**AVIS RELATIF À LA PROTECTION
CONTRE LES EVENTUELS EFFETS NOCIFS ET NUISANCES
PROVOQUÉS PAR LES RAYONNEMENTS NON IONISANTS
GÉNÉRÉS PAR DES ANTENNES ÉMETTRICES STATIONNAIRES**

Commune : DURBUY - Exploitant : PROXIMUS

Référence exploitant : 86TOM_00

Rapport n° 606 / 2025

Figure 1 : Vue en plan des lieux de séjour et des points de contrôle

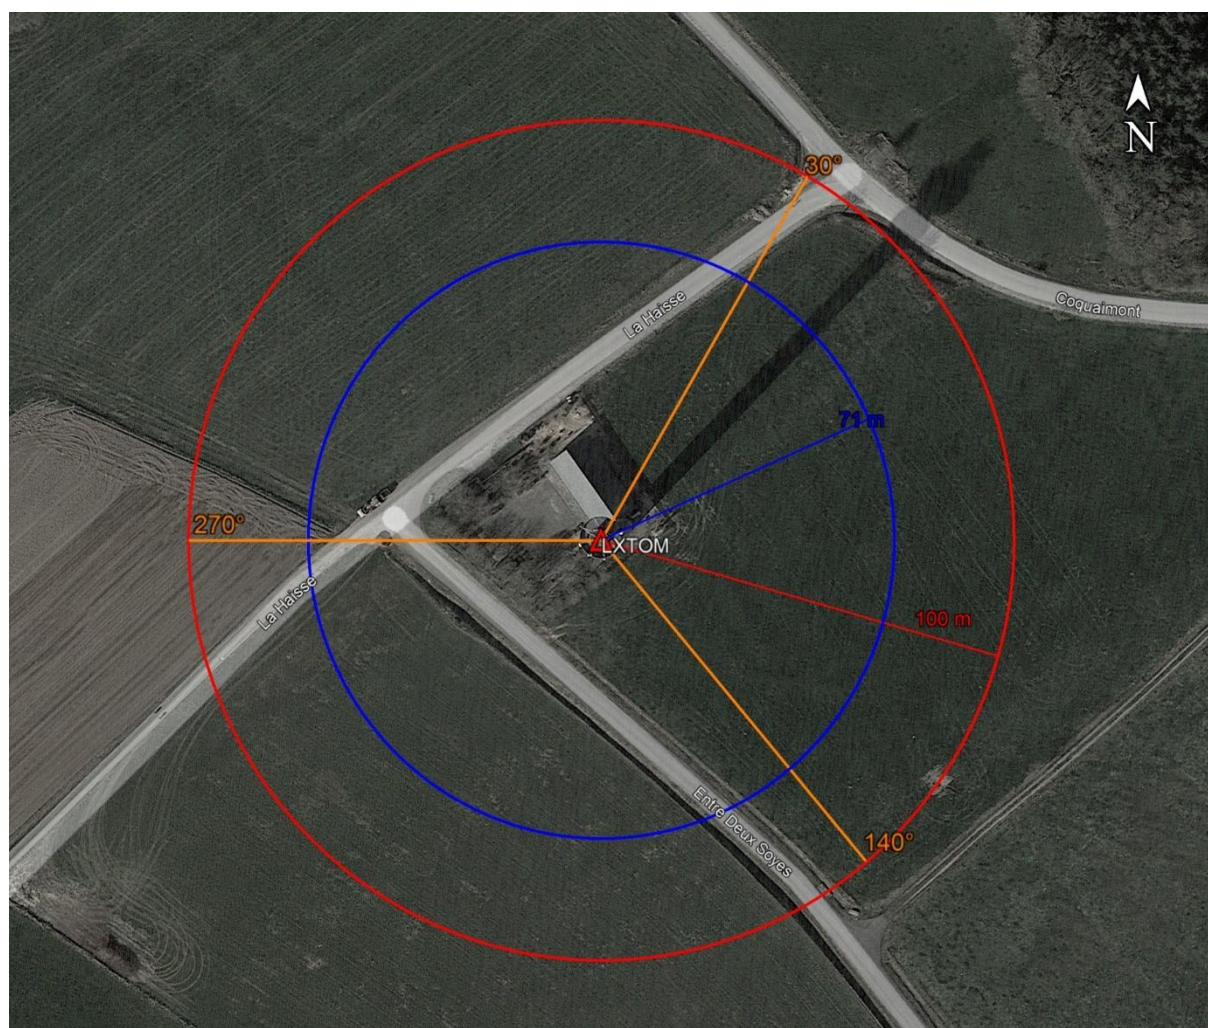
- le numéro du point de contrôle repris sur un des plans de la figure 1;
- le numéro du LS dans lequel se trouve le point de contrôle de la 1^{ère} colonne ;
- l'atténuation d'obstacle prise en compte pour le calcul de l'indice d'exposition dans le LS ;
- le résultat du calcul de l'indice d'exposition.

N° point de contrôle	LS	Atténuation (dB)	Indice d'exposition relatif à la limite par installation IE_i
Aucun lieu de séjour ne se trouve dans la zone où la limite d'immission pourrait être atteinte

En ce qui concerne les antennes de l'installation mentionnées dans le tableau 1, la distance maximale à laquelle la limite pourrait être atteinte, à l'extérieur, est égale à 99,1 m. S'il n'y a pas de LS à une distance inférieure, les antennes respectent forcément la limite d'immission.

Dans le cas des LS situés à l'intérieur des bâtiments, une atténuation d'obstacle est prise en compte et il en résulte que la distance maximale à laquelle la limite pourrait être atteinte se réduit à 71,0 m.

Figure 2 : Vue en plan des installations d'antennes dans un rayon de 300 mètres autour de l'installation faisant l'objet de la demande d'avis

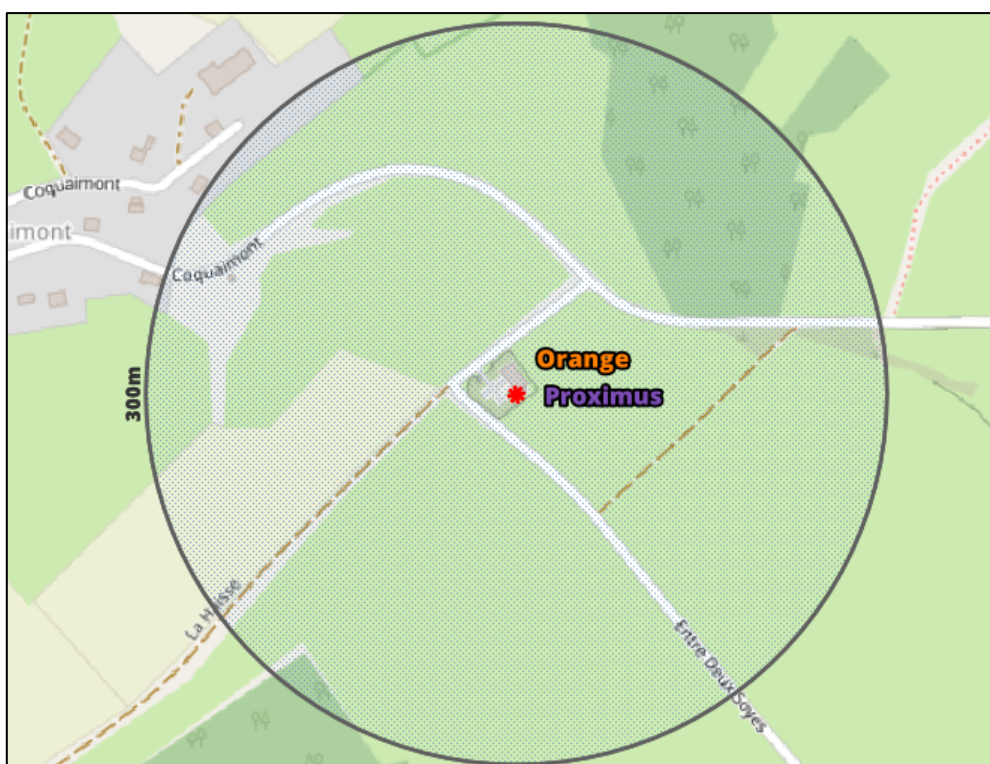
Le plan en projection verticale de la figure 2 indique la localisation des installations d'antennes émettrices stationnaires visées par le décret et situées dans un rayon de 300 mètres autour de l'installation référencée dans le paragraphe 2 et localisée au centre du cercle. Les données de localisation de ces antennes et les avis correspondant sont accessibles via le cadastre en ligne des antennes émettrices stationnaires⁸. Les installations prises en compte dans l'évaluation du respect de la limite cumulative sont les installations d'antennes émettrices déclarées en service par l'exploitant à la date du présent avis, à l'exception de l'installation référencée dans le paragraphe 2 et éventuellement d'autres installations ayant fait l'objet d'une demande d'avis à la même date et qui sont situées à l'intérieur de la zone de 300 mètres de rayon.

- a) il y a au plus 4 installations d'antennes émettrices stationnaires présentes dans la zone d'évaluation de 300 mètres de rayon représentée dans la figure 2, y inclus l'installation référencée dans le paragraphe 2 : la limite cumulative définie à l'article 4, §2 du décret est nécessairement respectée dans les lieux de séjour à l'intérieur de la zone d'évaluation de 300 mètres de rayon ;

- b) il y a exactement 5 installations d'antennes émettrices stationnaires présentes dans la zone d'évaluation de 300 mètres de rayon représentée dans la figure 2, y inclus l'installation référencée dans le paragraphe 2 et il existe, pour 3 ou 4 de ces installations, un avis attestant le respect de la limite abrogée de 3 V/m : la limite cumulative définie à l'article 4, §2 du décret est nécessairement respectée dans les lieux de séjour à l'intérieur de la zone d'évaluation de 300 mètres de rayon ;

- c) dans tous les autres cas, il a été vérifié que la limite cumulative définie à l'article 4, §2 du décret n'est pas dépassée dans les lieux de séjour sur base du nombre d'installations localisées dans la zone d'évaluation de 300 mètres de rayon représentée dans la figure 2, de leur localisation ainsi que des données inscrites dans la figure 1 et au paragraphe 4 du présent avis et dans les avis attestant le respect de la limite par installation ou de la limite abrogée de 3 V/m relatifs aux autres installations reprises dans la figure 2.

Compte tenu des considérations ci-dessus, il apparaît que l'intensité du rayonnement électromagnétique généré, dans les lieux de séjour situés dans un rayon de 300 mètres autour de l'installation référencée dans le paragraphe 2, par l'ensemble des antennes émettrices stationnaires de l'ensemble des exploitants du même site d'antennes émettrices stationnaires respecte la limite fixée à l'article 4, § 2 du décret.
